INFORME DE FISCALIZACIÓN

"SITUACIÓN FUNCIONAL DE LOS DIFERENTES CENTROS DE SALUD COMUNITARIA DE LA PROVINCIA DE TALARA"

INFORME DE ACCIÓN DE FISCALIZACIÓN N° 001-2025/CR-GRP

ASUNTO : "Situación Funcional de los diferentes Centros de Salud
Comunitaria de la Provincia de Talara"

Desprendimiento de losa aligerada

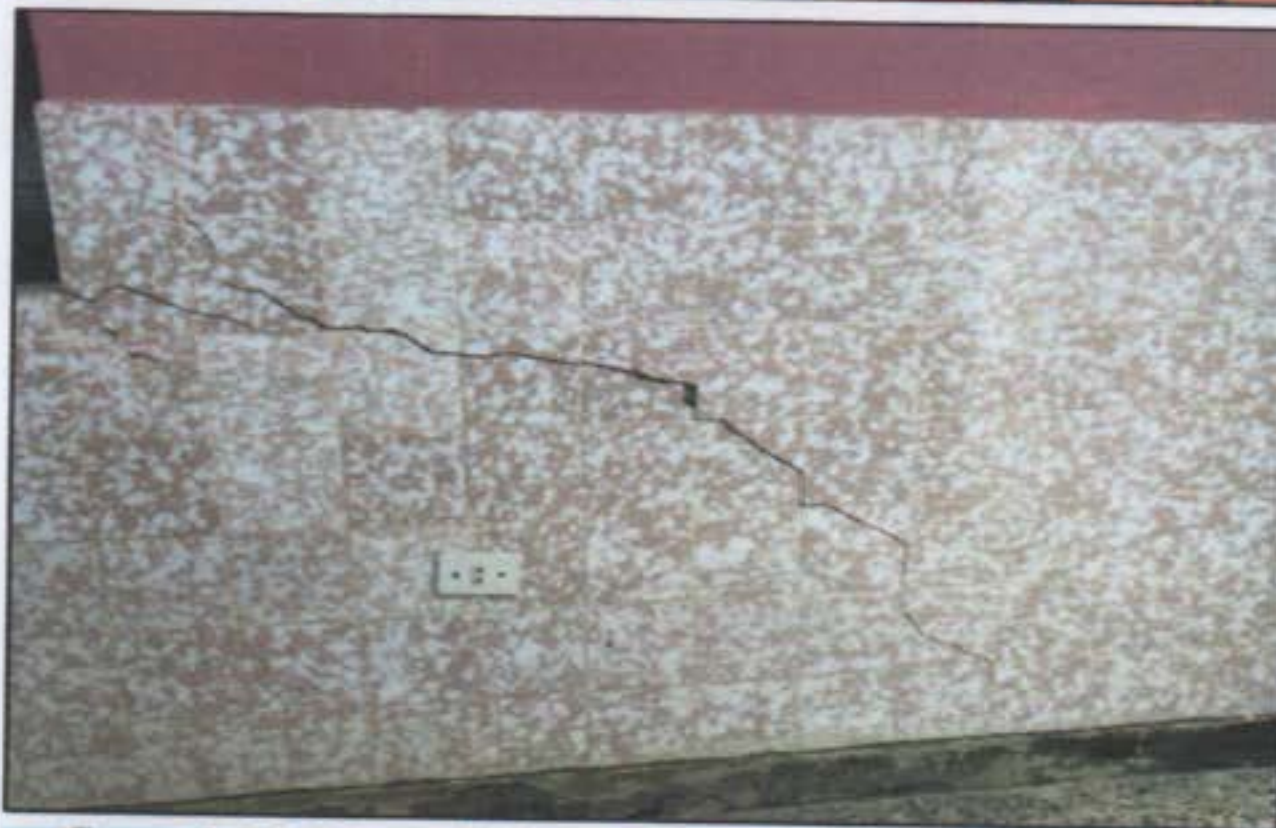
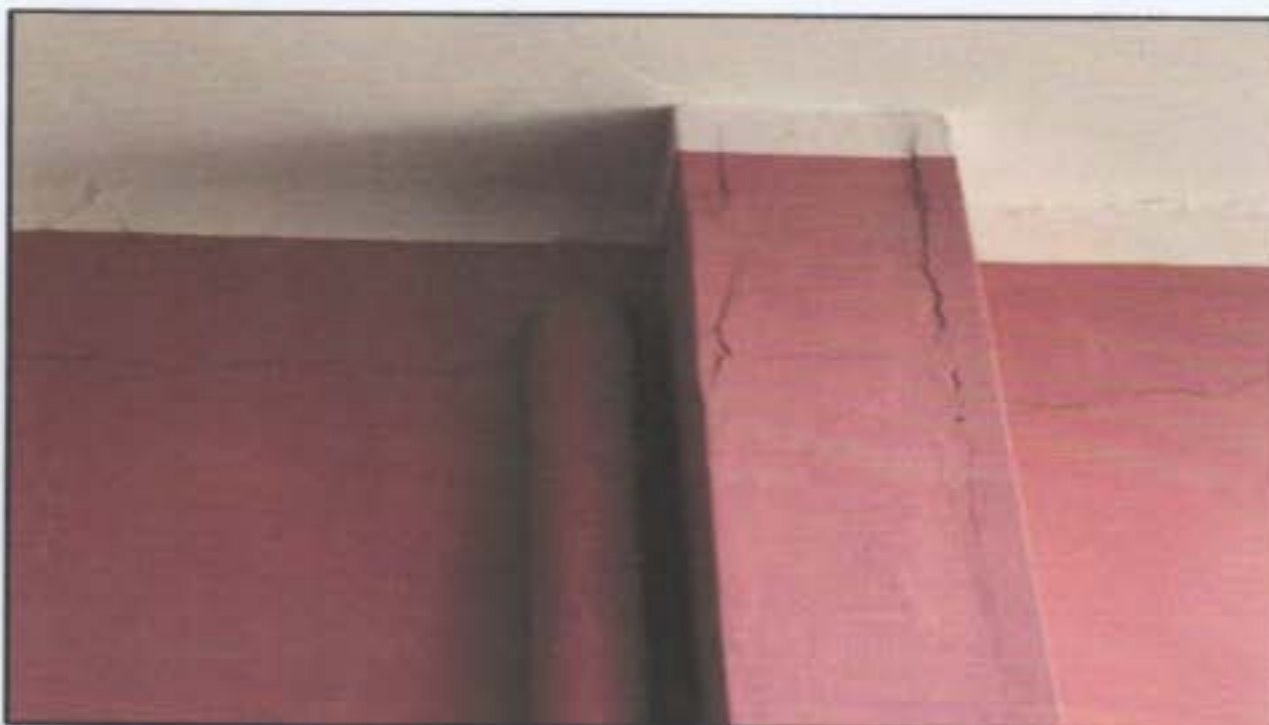
Durante el recorrido se visualizó un ambiente en el centro de salud que ha sufrido de un desprendimiento de gran parte de la losa aligerada, lo que sugiere que la losa se encuentra fallando por la presencia de corrosión del fierro, este aumenta su sección y al no tener espacio donde crecer rompe el concreto. Esta corrosión seguirá dándose hasta que comprometa todo el fierro de la losa, es por ello que al ir creciendo la corrosión y en el caso que haya un sismo en la zona, se irán desprendiendo más partes de concreto, generando el peligro inminente que una de estas partes caiga sobre los pacientes o médicos.

Separación de viga, columna y muro; Fisuras en muros

Durante el recorrido se ha visualizado que gran parte de la estructura se encuentra comprometida, las uniones entre vigas y columnas se encuentran llenas de fisuras, que se extienden a los muros y generan roturas del muro de albañilería, a simple vista pudo haber sido fisura por tarrajeo, sin embargo mientras mas se avanzaba por la infraestructura se vieron fisuras mas profundas que sugieren un asentado de las bases y por ende las estructuras (vigas y columnas) se encuentran bajando lo que provoca que el peso de ellas recaiga sobre el muro y este al no ser capaz de soportarlo presenta esta rotura. Se debe mencionar que en la situación en la que se encuentra la estructura no es probable que soporte un sismo, ya que además de los problemas estructurales de las vigas y columnas que tiene, presenta la corrosión del fierro del aligerado, lo que hace disminuir aun mas la posibilidad que la estructura soporte la falla ante un sismo.

ESTACIONAMIENTO

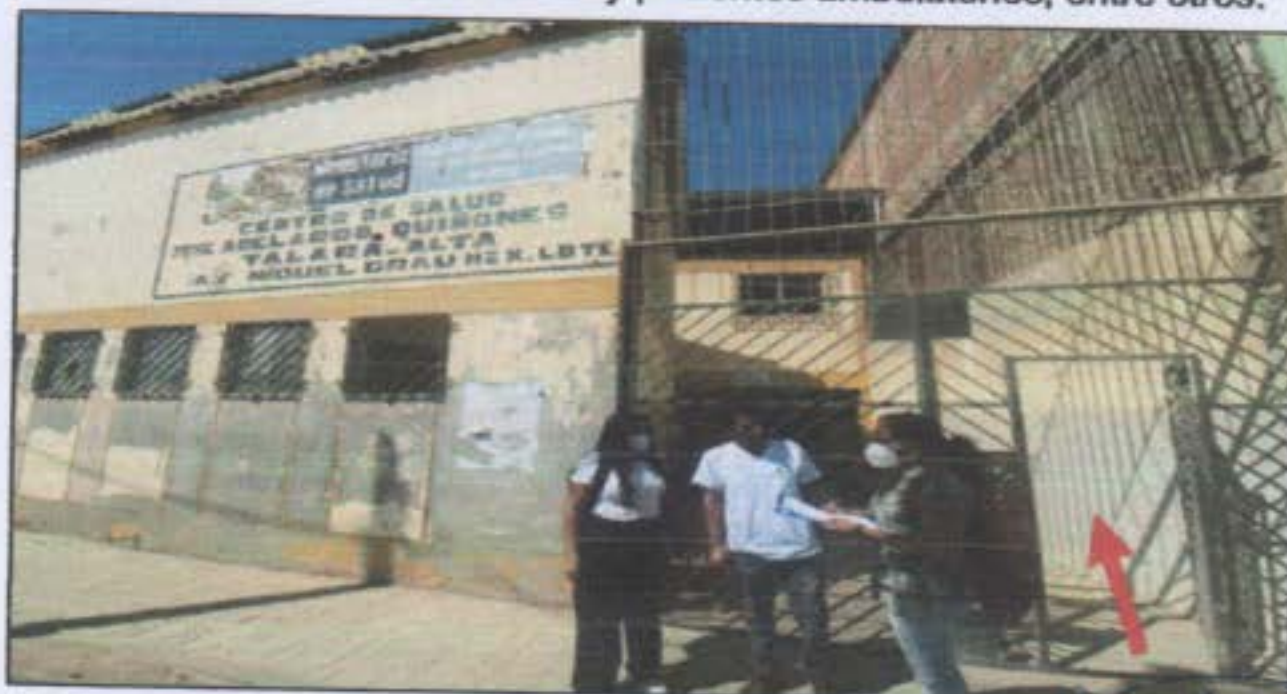
Observación: durante el recorrido se observó que en la circulación externa no se cumple con la Norma Técnica de Salud N°110.MINSA/DGIEM-V01, donde no se cuenta con la capacidad y características destinadas para las áreas de estacionamiento reservado para pacientes, personal del centro, personas con discapacidad y visitantes. Ya que se cuenta con un solo ingreso peatonal en funcionamiento.

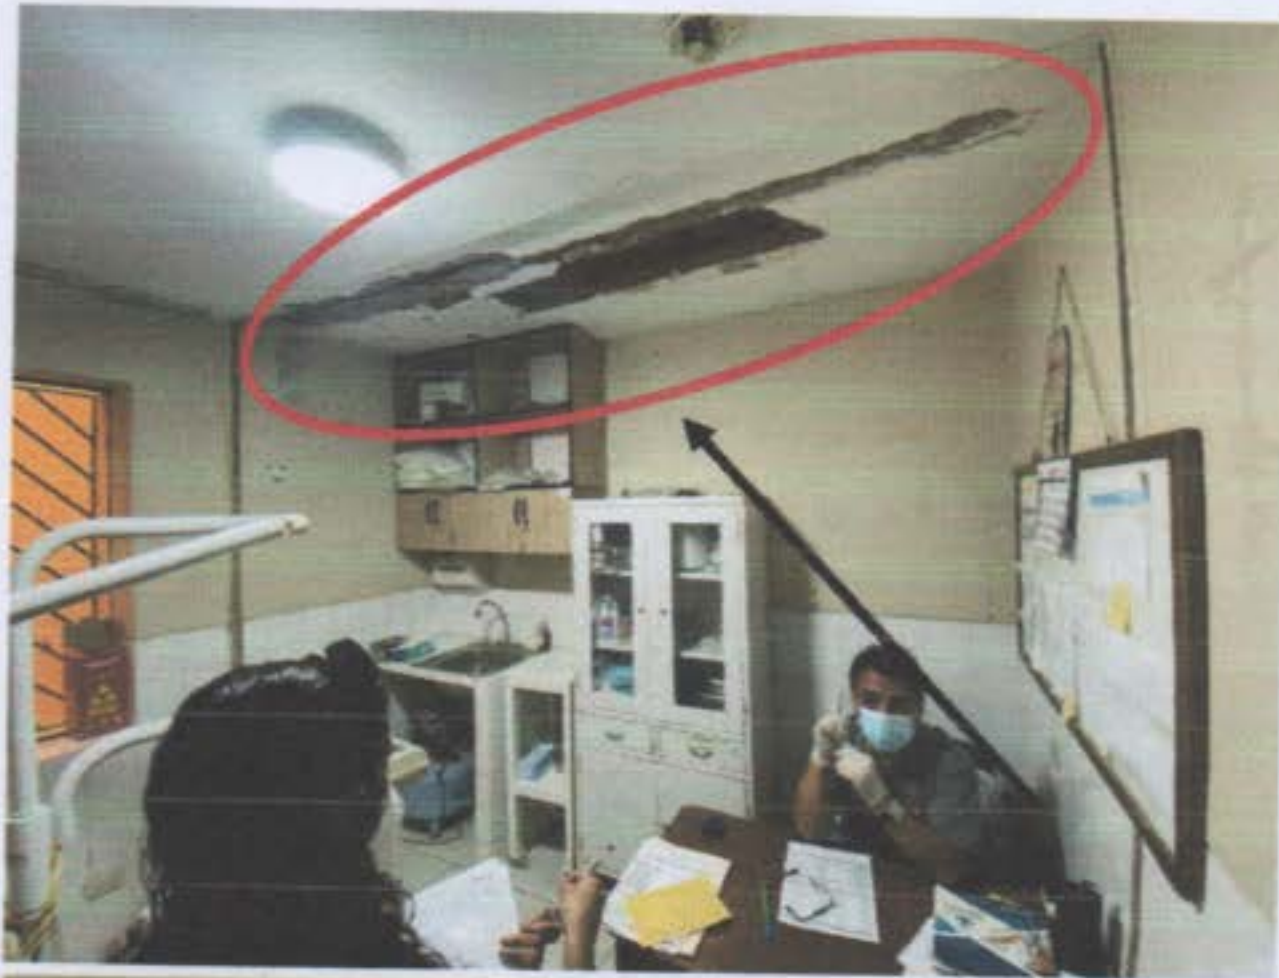
Observación: durante el recorrido se observó que en el ingreso principal se cuenta con una rampa para discapacitados que permite el ingreso al centro de salud, sin embargo, teniendo en cuenta el Artículo 25 del Reglamento nacional de edificaciones, donde nos indica que las rampas deben contar con pasamanos a 75cm del nivel de piso terminado.

Presencia de Moho

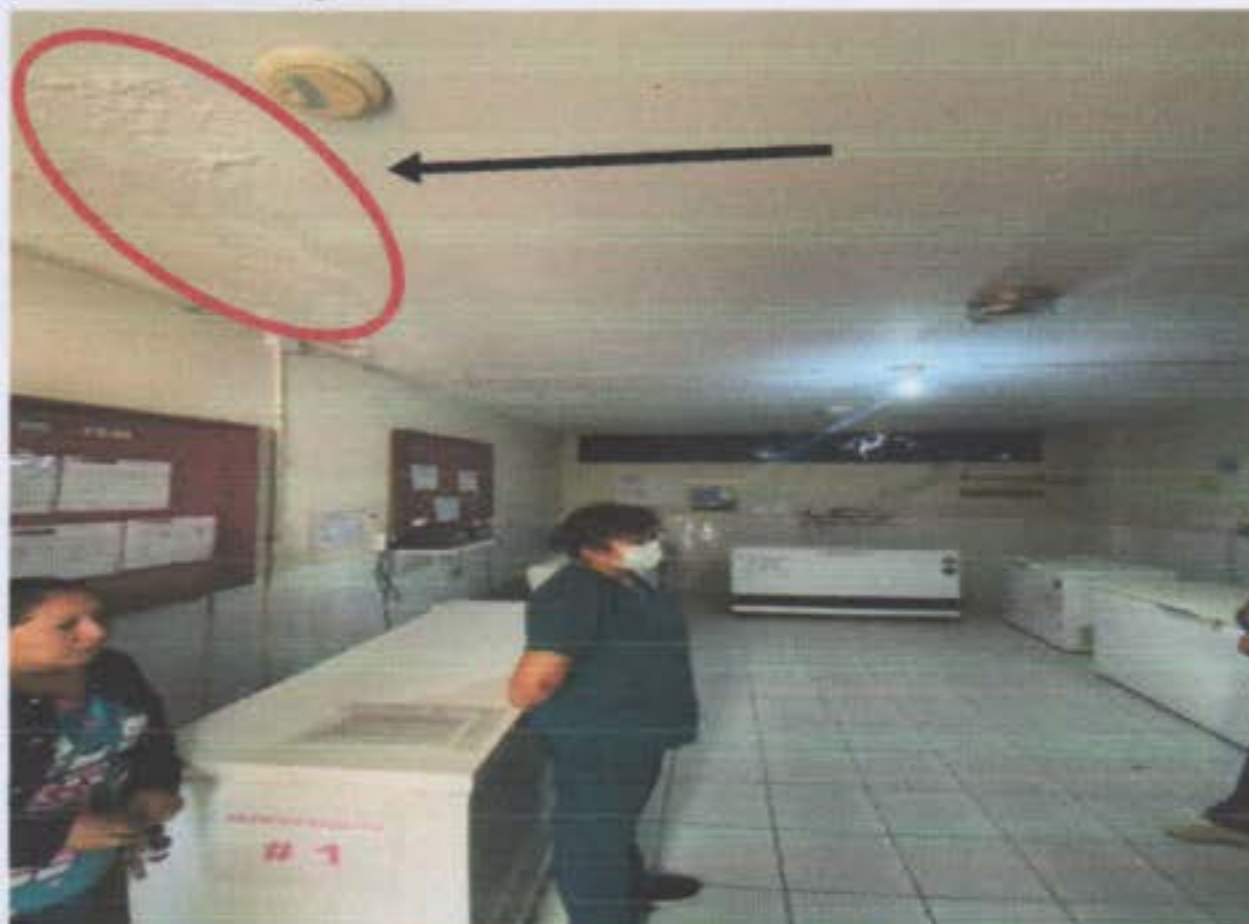
Se evidencio la presencia de moho en el establecimiento. Donde el moho se presenta principalmente cuando se dan las condiciones adecuadas para que las esporas de los hongos germinen. Estas condiciones son: Humedad en el aire, Temperaturas entre 20 y 30°C, Presencia de aire; así como el exceso de humedad; es por ello por lo que en el caso del Distrito de Pariñas suele presentarse lluvias y de acuerdo con lo visto en el recorrido el flujo del agua en la losa aligerada no presenta continuidad apropiada por lo que genera que el agua se almacene por sectores. Generando la presencia de moho en los diferentes ambientes.

Desprendimiento de Pintura

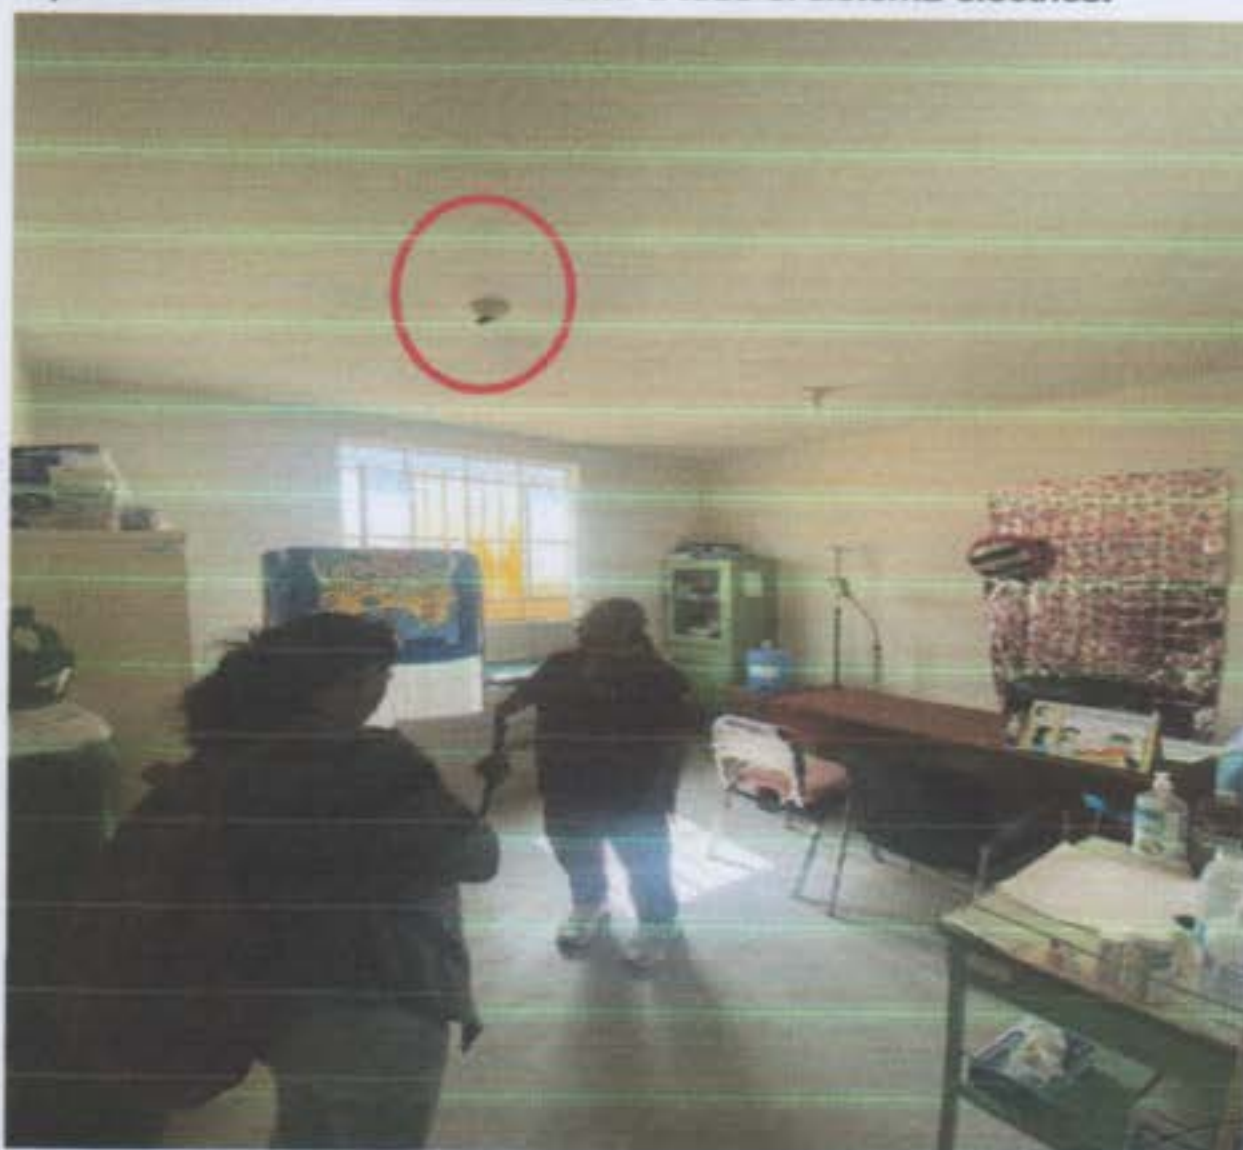
Se evidencio el desprendimiento de pintura principalmente en la losa aligerada en el área de farmacia, consultorios, esto puede ser ocasionado por la humedad, así como una mala preparación de la superficie al realizar la aplicación de la pintura.

Instalaciones Eléctricas en Deterioro

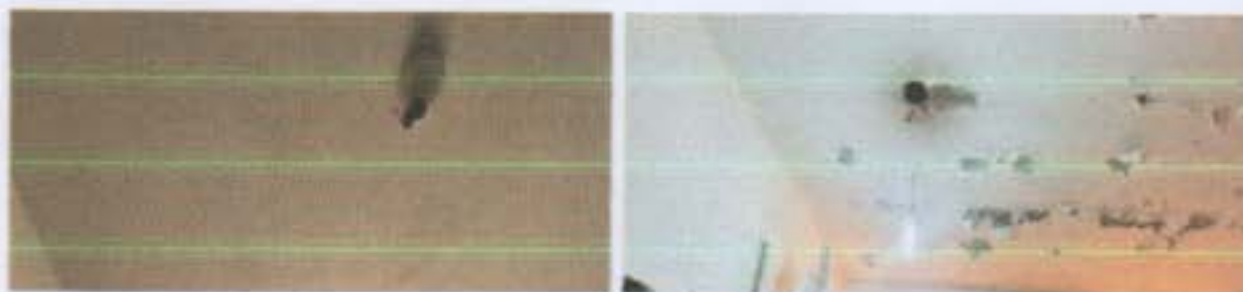
Se pudo evidenciar que hay ambientes del centro de salud que tiene instalaciones eléctricas expuestas, así como también donde no hay iluminación por fallas eléctricas, lo que ocasiona un peligro para los médicos y pacientes que se tratan en el centro. Esto se puede solucionar rápidamente con un mantenimiento a todo el sistema eléctrico.
